## 広島県 三原市 糸崎小学校区（通学路対策箇所図）

※通し番号	621
点検実施年度	R7
※番号	1
学校名	糸崎小学校
対策検討メンバー	広島県東部建設事務所三原支所・三原警察署・教育委員会・土木管理課・生活環境課・糸崎小学校・町内会
路線名	国道185号
箇所名・住所	糸崎5丁目1番1号
通学路の状況・危険の内容	元商店があり、古い看板の骨組みが落ちそうになっており、危険である。
対策内容	所有者へ指導済み。
※事業主体	三原市
対策年度	R7

## 広島県 三原市 久井小学校区（通学路対策箇所図）

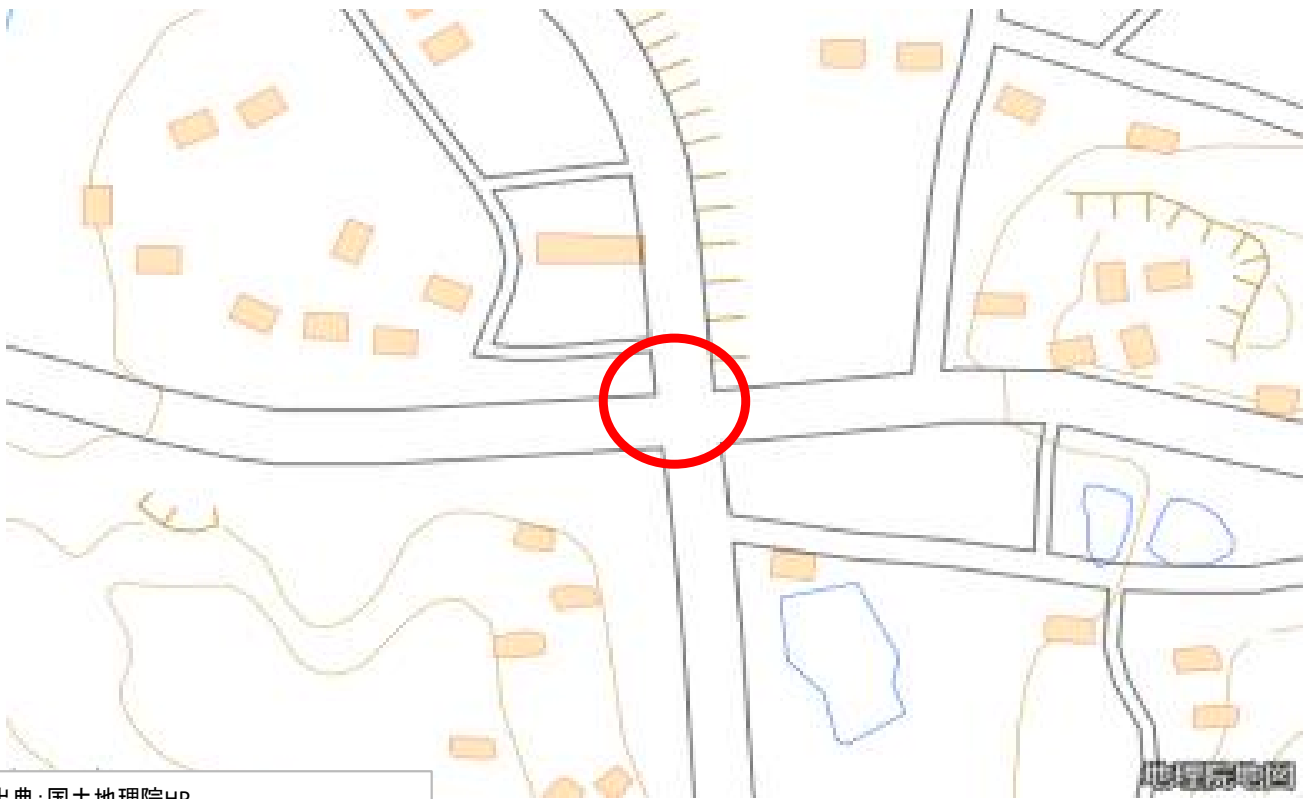
※通し番号	642
点検実施年度	R7
※番号	22
学校名	久井小学校
対策検討メンバー	広島県東部建設事務所三原支所・三原警察署・教育委員会・土木管理課・生活環境課・久井小学校・PTA
路線名	大和久井線
箇所名・住所	久井町泉998付近
通学路の状況・危険の内容	道が真っ直ぐなため、車のスピードが出ていることが多く、左右の確認をして渡っても車急接近してきて危険である。
対策内容	交差点注意の文字の塗り直しを検討する。
※事業主体	広島県(三原市)
対策年度	R8

## 広島県 三原市 第五中学校区 (通学路対策箇所図)

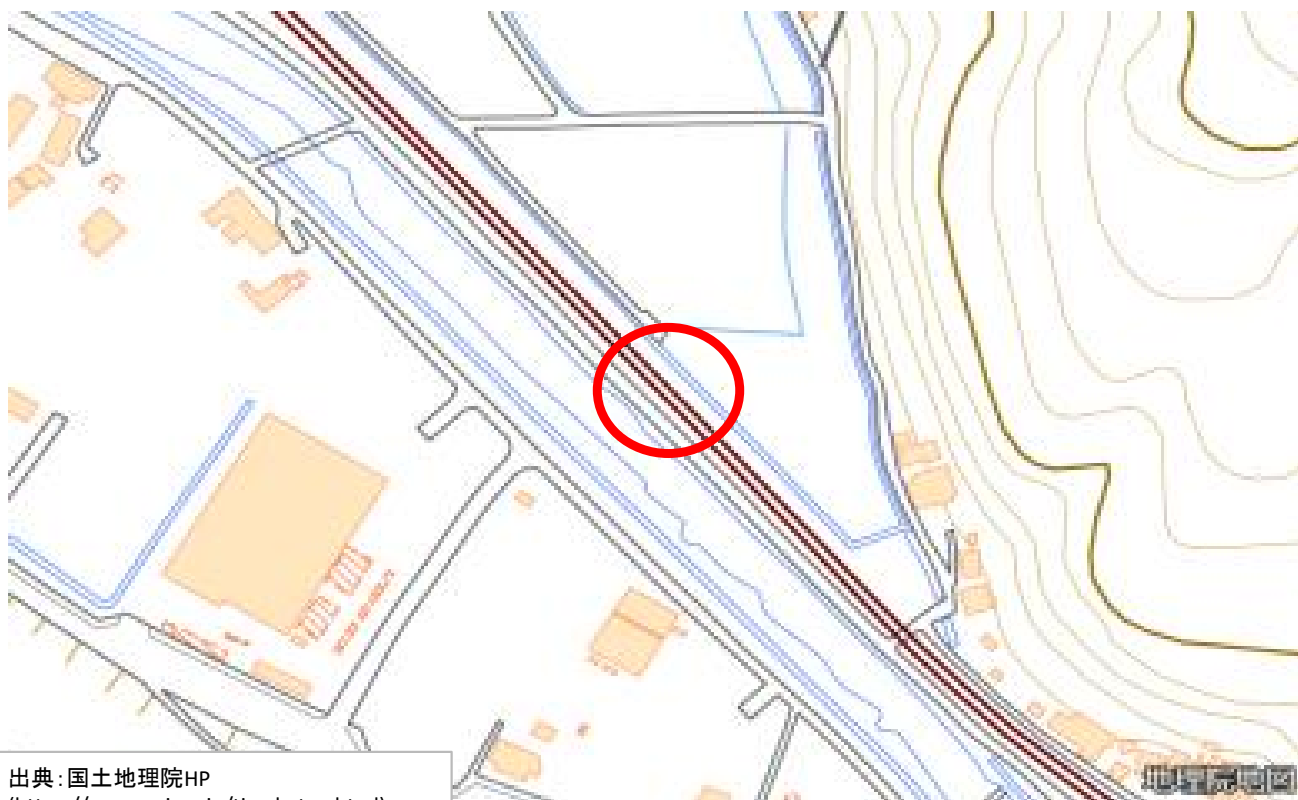
※通し番号	651
点検実施年度	R6
※番号	31
学校名	第五中学校
対策検討メンバー	広島県東部建設事務所三原支所・三原警察署・教育委員会・土木管理課・生活環境課・第五中学校
路線名	里道
箇所名・住所	沼田東町片島716付近
通学路の状況・危険の内容	自転車を降りてすれ違うのも困難なほど道幅が狭く、すぐ横が水の流れる溝なので、危険です。
対策内容	車が通行できない道であり見通しもよい、隣接する水路の深さも35cm程度のため危険性は低いと考えられる。経過観察とする。
※事業主体	三原市
対策年度	R7

## 広島県 三原市 第五中学校区 (通学路対策箇所図)

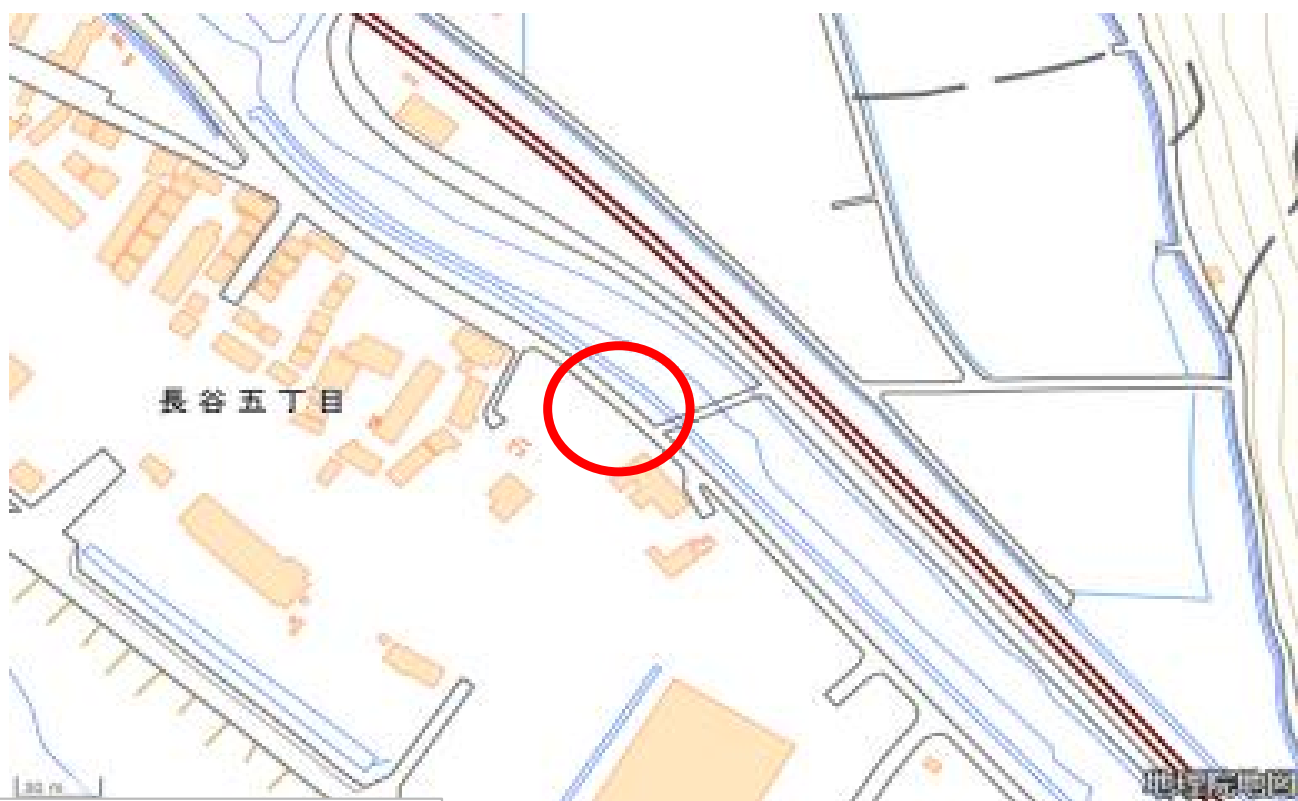
※通し番号	654
点検実施年度	R7
※番号	34
学校名	第五中学校
対策検討メンバー	広島県東部建設事務所三原支所・三原警察署・教育委員会・土木管理課・生活環境課・第五中学校
路線名	大草三原線
箇所名・住所	長谷5丁目3-8付近
通学路の状況・危険の内容	国道486号歩道のない場所を歩く。 横断歩道のないところを横断する。
対策内容	草刈りを7月上旬に実施済み。 年に1回は草刈りを実施する。
※事業主体	広島県(三原市)
対策年度	R7

## 広島県 三原市 第五中学校区 (通学路対策箇所図)

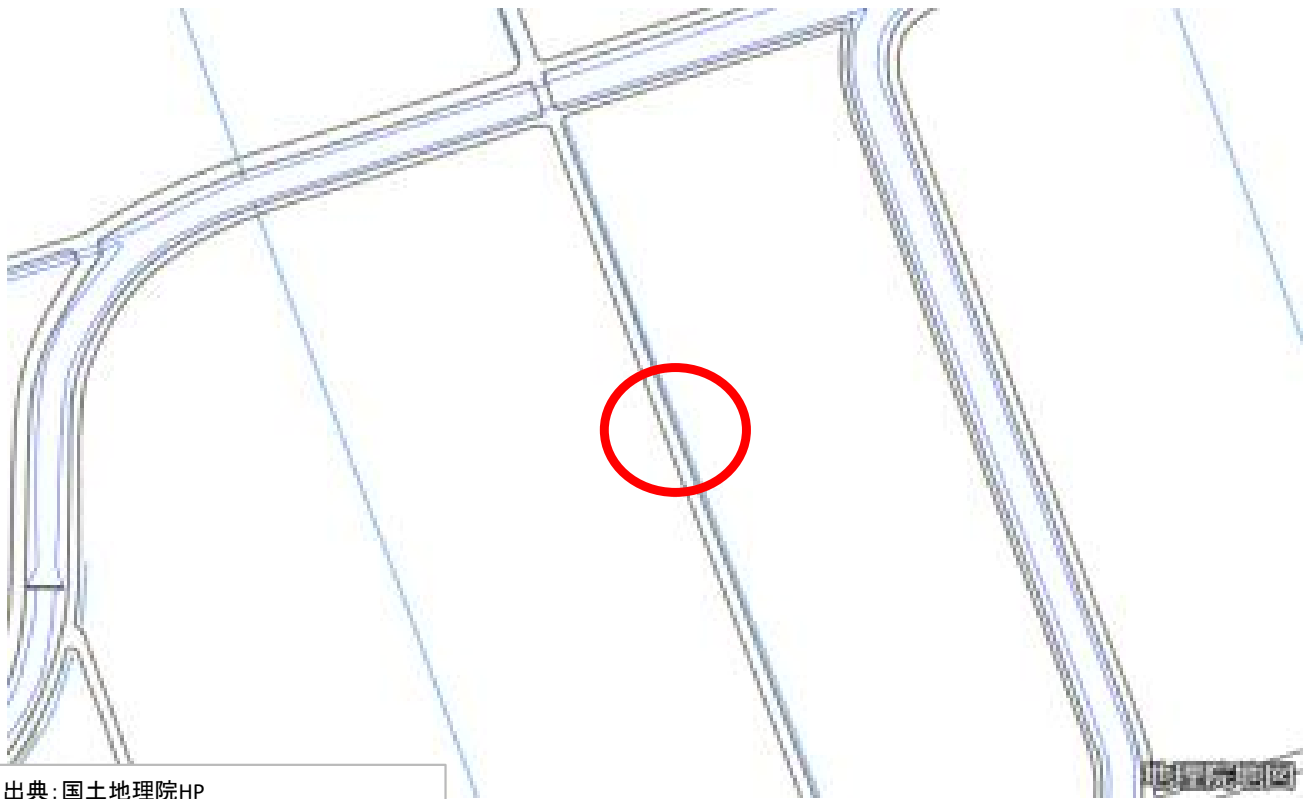
※通し番号	656
点検実施年度	R6
※番号	36
学校名	第五中学校
対策検討メンバー	広島県東部建設事務所三原支所・三原警察署・教育委員会・土木管理課・生活環境課・第五中学校
路線名	沼田東町北部9号線
箇所名・住所	沼田東町片島10付近
通学路の状況・危険の内容	空き家が放置されており、屋根の上の瓦の多くが崩れ落ちている。まだ頂点付近に瓦が残っており、落下すると、道路を通行している歩行者が危険です。
対策内容	7月24日に現地確認したところ、空き家は既に解体され、瓦の落下等の危険性が見受けられない。
※事業主体	三原市
対策年度	R7

## 広島県 三原市 久井中学校区（通学路対策箇所図）

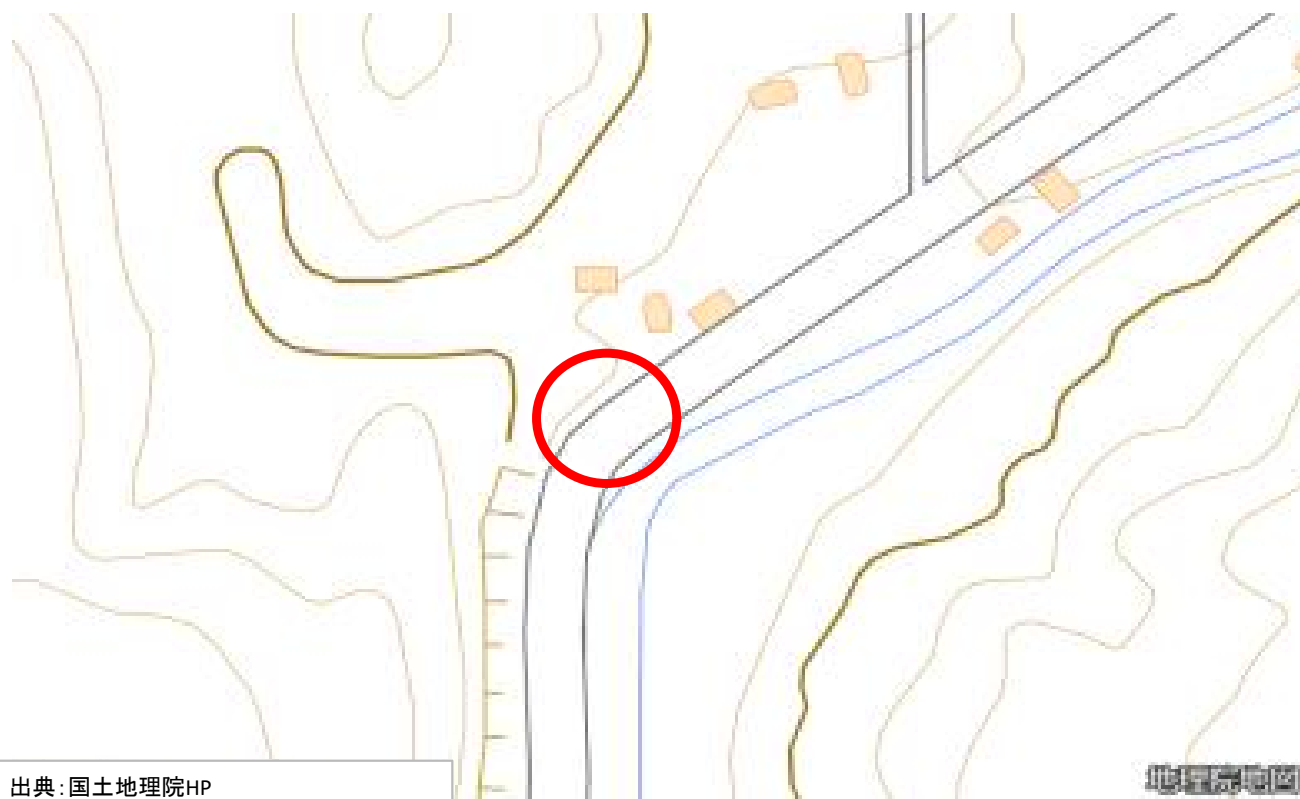
※通し番号	669
点検実施年度	R7
※番号	49
学校名	久井中学校
対策検討メンバー	広島県東部建設事務所三原支所・三原警察署・教育委員会・土木管理課・生活環境課・久井中学校・PTA
路線名	県道上徳良久井線
箇所名・住所	久井町和草2391番地付近
通学路の状況・危険の内容	和草2391番地付近のカーブ
対策内容	①減速ドット線の設置済み。 ②転落防止柵の傾き解消及び縦排水の新設を実施予定
※事業主体	①広島県 ②広島県(三原市)
対策年度	①R7 ②R8～R9

## 広島県 三原市 大和中学校区 (通学路対策箇所図)

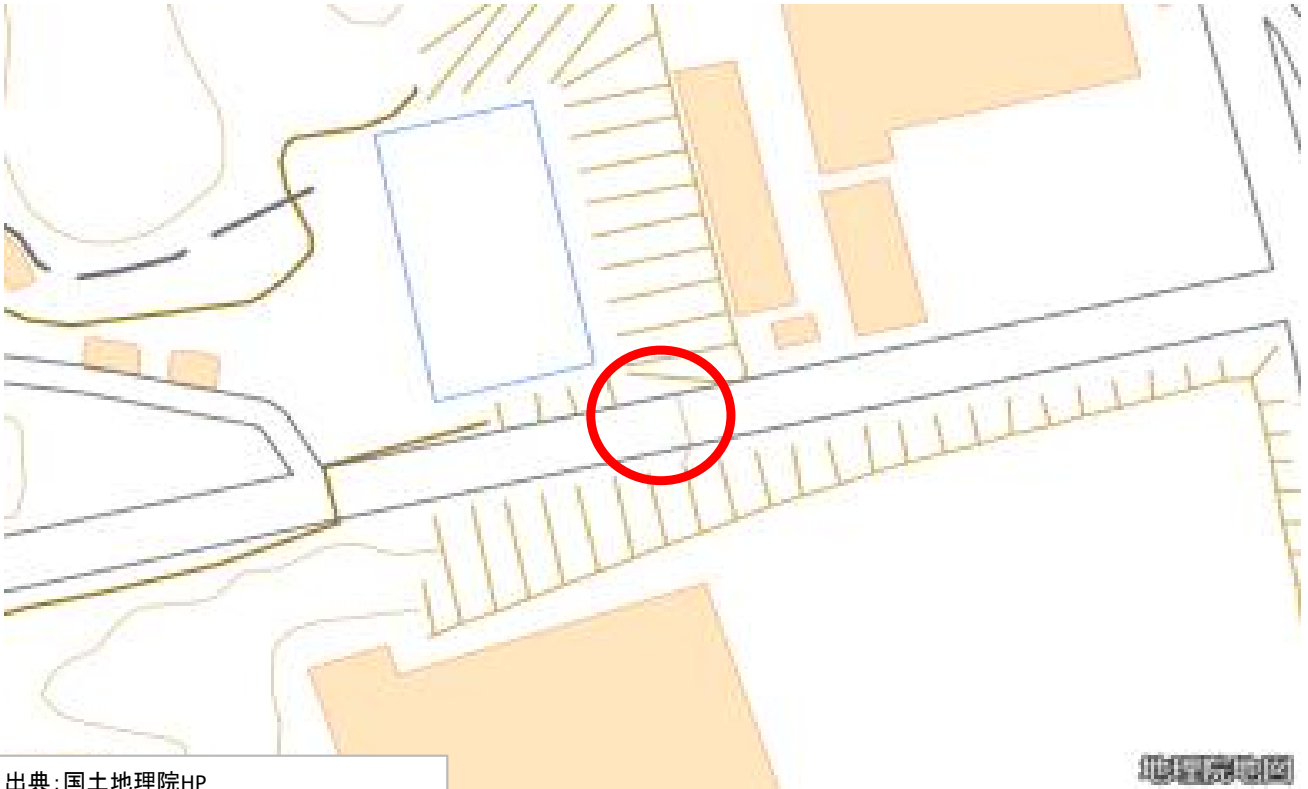
※通し番号	671
点検実施年度	R7
※番号	51
学校名	大和中学校
対策検討メンバー	広島県東部建設事務所三原支所・三原警察署・教育委員会・土木管理課・生活環境課・大和中学校
路線名	国道432号
箇所名・住所	大和町大具1742番地付近
通学路の状況・危険の内容	坂を下ってくる自動車が見えにくい
対策内容	見通しの悪い交差点の通過方法を指導済み。
※事業主体	学校教育課
対策年度	R7

## 広島県 三原市 西小学校区（通学路対策箇所図）

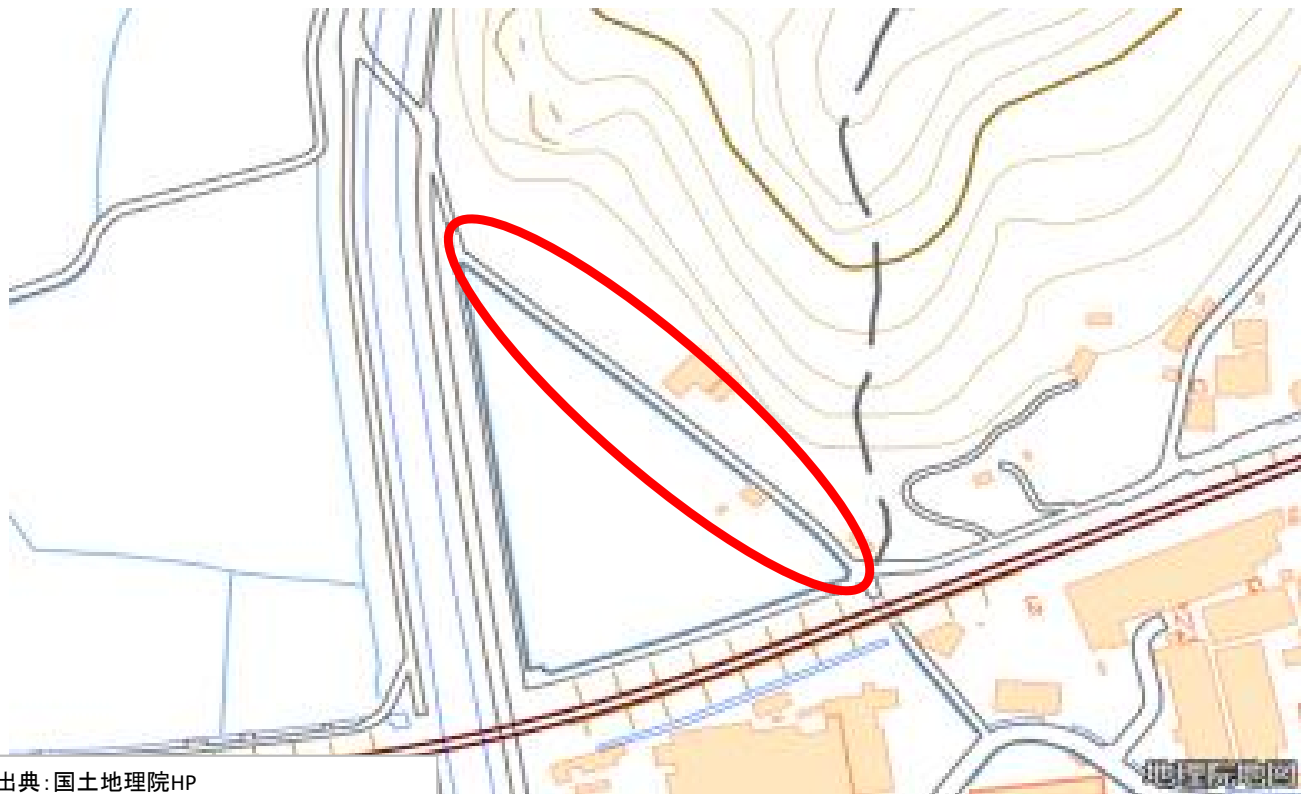
※通し番号	674
点検実施年度	R7
※番号	54
学校名	西小学校
対策検討メンバー	三原警察署・教育委員会・土木管理課・生活環境課・西小学校・PTA・町内会
路線名	市道西野1号線
箇所名・住所	西野4丁目金水橋付近
通学路の状況・危険の内容	西野川に沿って草が生い茂り児童の登下校の際危険である。
対策内容	草刈り実施済み。年に一回草刈り実施予定。
※事業主体	三原市
対策年度	R7

## 広島県 三原市 幸崎中学校区（通学路対策箇所図）

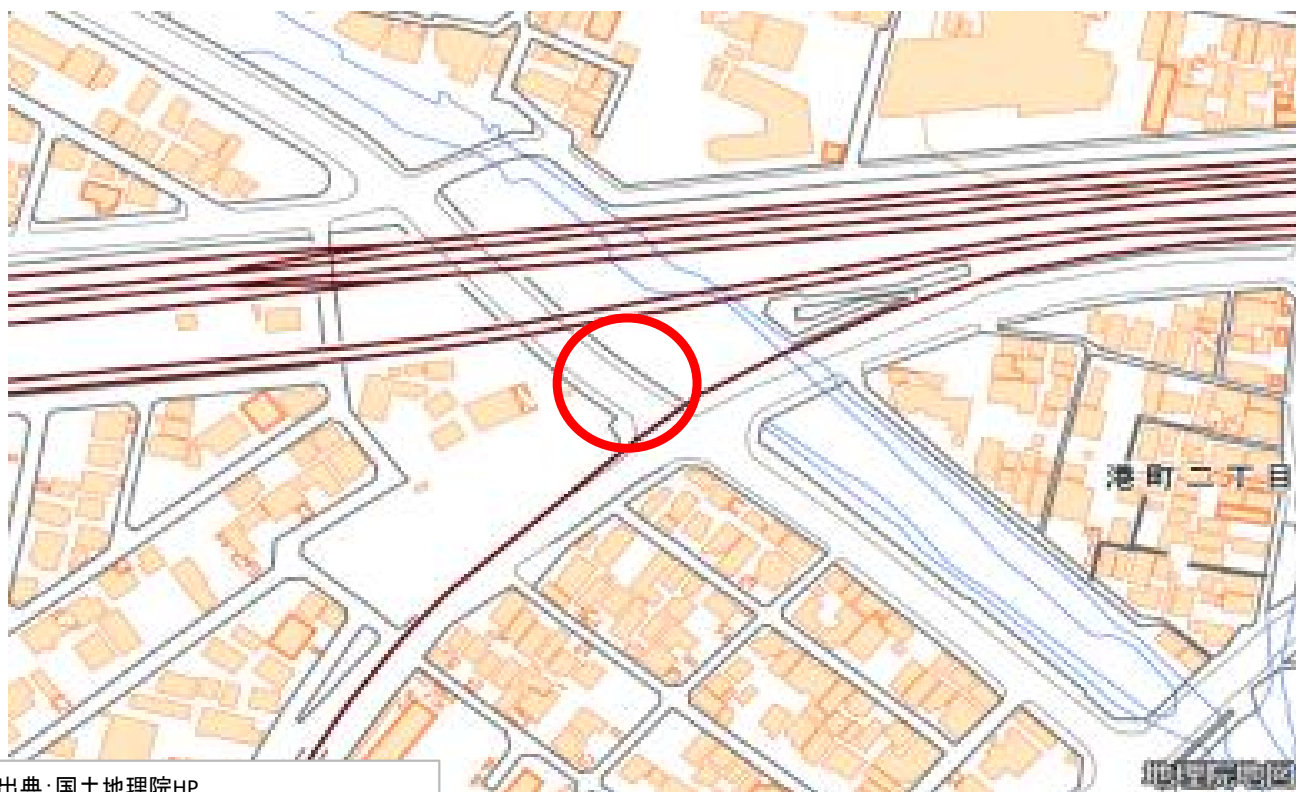
※通し番号	676
点検実施年度	R7
※番号	56
学校名	幸崎中学校
対策検討メンバー	広島県東部建設事務所三原支所・三原警察署・教育委員会・土木管理課・生活環境課・幸崎中学校
路線名	国道185号
箇所名・住所	
通学路の状況・危険の内容	9月4日、登校中の自転車に乗った生徒とトレーラが国道185号上で接触する事故発生
対策内容	歩道の草刈り実施済み。
※事業主体	広島県
対策年度	R7
